臺南市都市計畫委員會  
第29次會議紀錄

## 臺南市都市計畫委員會第 29 次會議紀錄

第二案：「擬定新化都市計畫（原「公（兒）八」公（兒）用地、「廣（停）一」廣（停）用地及道路用地變更為住宅區規定應整體開發地區細部計畫」案

第三案：「變更高速公路台南交流道附近特定區計畫(第三次通盤檢討暨配合莫拉克颱風災後重建專案檢討)」案

【附錄 2】修正後土地使用分區配置圖

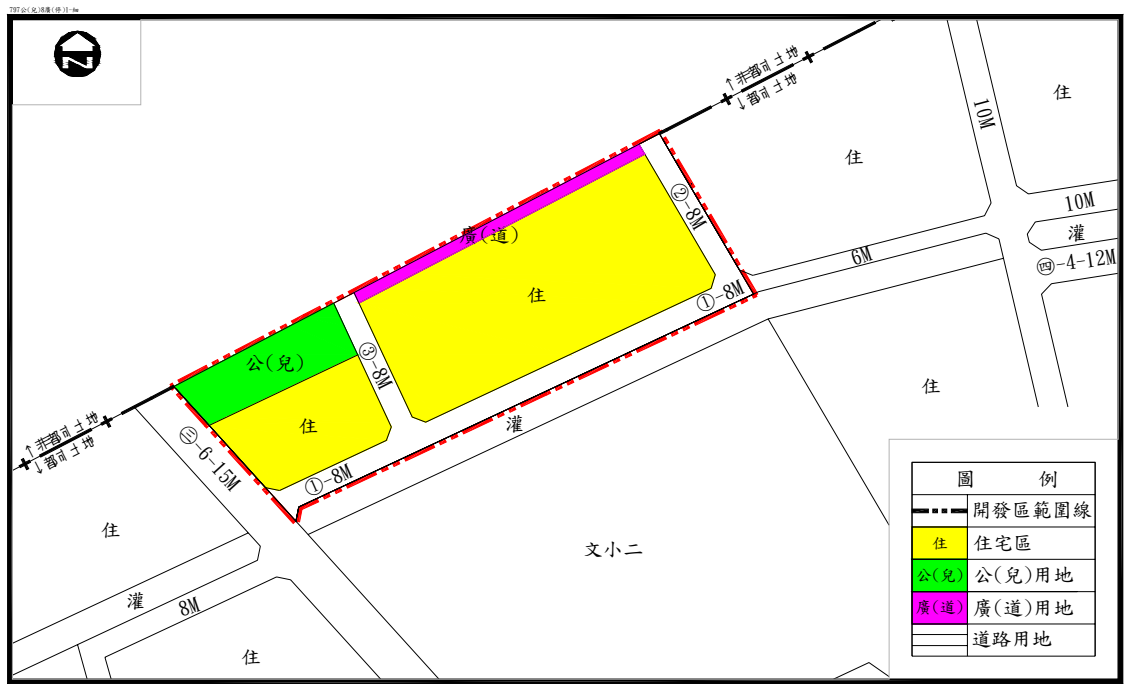
- 一、原則同意申請人所提送依專案小組建議意見修正後土地使用分區圖(附錄 2)，另建築線退縮示意圖請配合上開內容調整一併修正(附錄 3)。
- 二、為兼顧北側廣場(兼供道路使用)建築線指定及綠化隔離功能，該用地應採透水性鋪面，另鄰接廣場(兼供道路使用)之建築基地，其建築線退縮部分應植栽綠化。
- 三、本案自 98 年辦理公開展覽迄今歷時多年，部分土地所有權人已有異動，請更新修正土地清冊及地主同意書。
- 四、請依都市計畫法臺灣省施行細則第 10 條規定檢附市地重劃主管機關認可之可行性評估相關證明文件，並納入計畫書附件。
- 五、計畫書格式及內容請依都市計畫書圖製作要點修正。
- 六、有關南側與東側 8M 計畫道路原則同意一併納入本細部計畫整體開發範圍，因涉及主要計畫整體開發範圍及道路取得方式等內容變更，請再循都市計畫變更法定程序辦理。
- 七、本案請依決議修正計畫書圖後，另案辦理公開展覽及說明會，公開展覽期間無任何公民或團體提出陳情意見或與計畫內容無直接關係者，則俟前開主要計畫完成法定程序後，再核定發布實施。

【附錄 3】建築線退縮規定示意圖

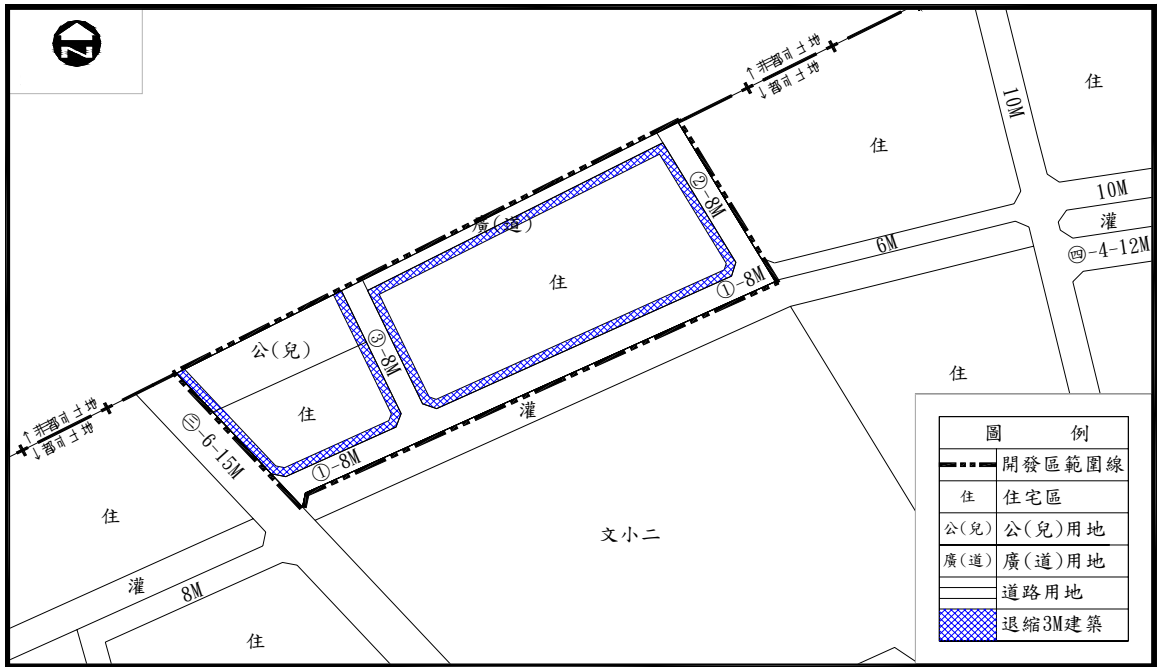
三、有關退縮建築規定部分，考量原退縮 5 公尺日後易成為停車空間或其他私人使用，致無法維持開放空間，建議建築退縮深度修正為 3 公尺，且退縮建築之空地應植栽綠化，並指定留設為開放空間，但得計入法定空地。其餘土地使用分區管制要點初步建議意見詳如表 1。

附圖二 公兒四、五、六變更後配置

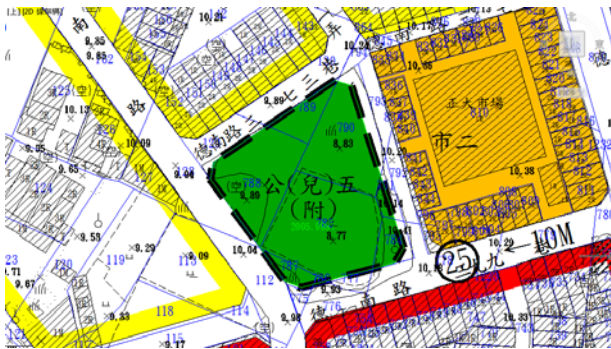
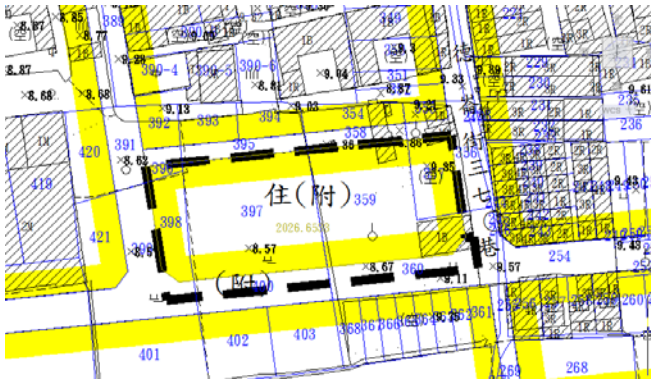
二、有關文(小)二變更後土地使用配置及重劃範圍，原則同意依專案小組建議意見通過；另公兒四、公兒五及公兒六變更案部分，

依台南市政府地政局 102 年 12 月 12 日南市地劃字第 1021089675 號函評估以市地重劃開發不可行，爰維持原計畫。

### 附圖三 三爺溪排水仁德橋改建工程

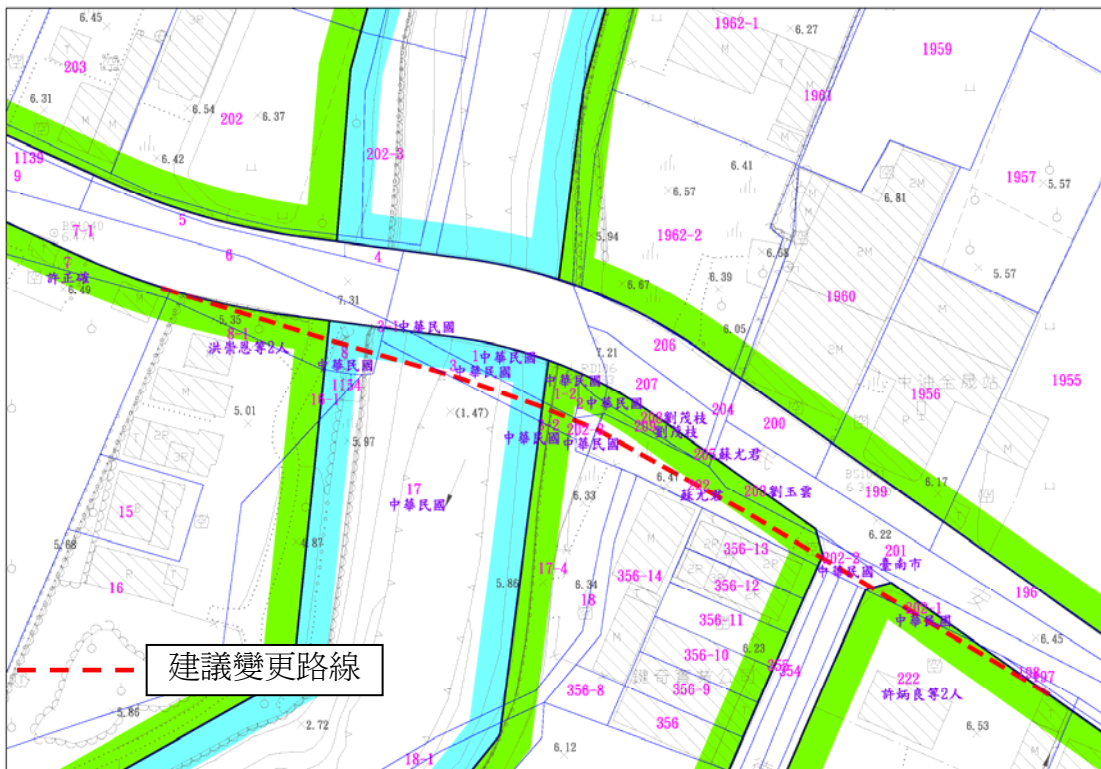
編號	陳情人及陳情位置	陳情理由	建議事項	專案小組出席委員初步建議意見	備註
人1	後壁里辦公室發計畫區	<ol style="list-style-type: none"> <li>1. 國道中山高速公路仁德交流道交通量甚壅塞，且不暢流，地方上有目共睹之痛。</li> <li>2. 北上雙側便道已闢建完成使用中。</li> <li>3. 為紓解交流道之交通流量，對規劃南下雙側便道有其必要性。</li> <li>4. 沿途共有七里(包括仁德里、新田里、後壁里、上崙里、田厝里、三甲里、保七里)，居民共有4萬多。</li> <li>5. 對保安工業區到一甲工業區的疏輸運有莫大助益。</li> </ol>	<ol style="list-style-type: none"> <li>1. 此次通盤檢討應規劃南下雙側便道。</li> <li>2. 從仁德交流道至國道中山高與中正路交叉處上。</li> </ol>	<p>建議未便採納。</p> <p>理由： 參酌交通部臺灣區國道高速公路局南區工程處、工務局及交通局之意見，因目前該道路定位、需求、財源及效益等尚未明確，仍需綜合評估。</p>	
人2	後壁里辦公室發仁德橋	<ol style="list-style-type: none"> <li>1. 民安路至仁德橋路段由台南往西尚未到橋時無法看到德洋路交通號誌是紅燈或綠燈，上橋後才能看到。</li> <li>2. 通過橋段，無法看清前面交通狀況易生危險。</li> <li>3. 貴局于101年9月13日也正式發文第1010744766號給後壁里公室擬配合規劃(如附件)。</li> <li>4. 現公告于仁德區公所之圖面，並未現有規劃在內。</li> </ol>	<p>民安路-仁德橋俗稱五空橋，其截彎取直規劃闢建。</p>	<p>建議酌予採納。</p> <p>修正內容：詳附圖3。</p> <p>理由： 1. 水利局於101年9月13日召開「三爺溪排水仁德橋改建工程」截彎取直工程協調會議，並研提三方案。 2. 據水利局表示，考量長期仍應配合辦理橋樑改建工程，建議依方案三辦理變更。</p>
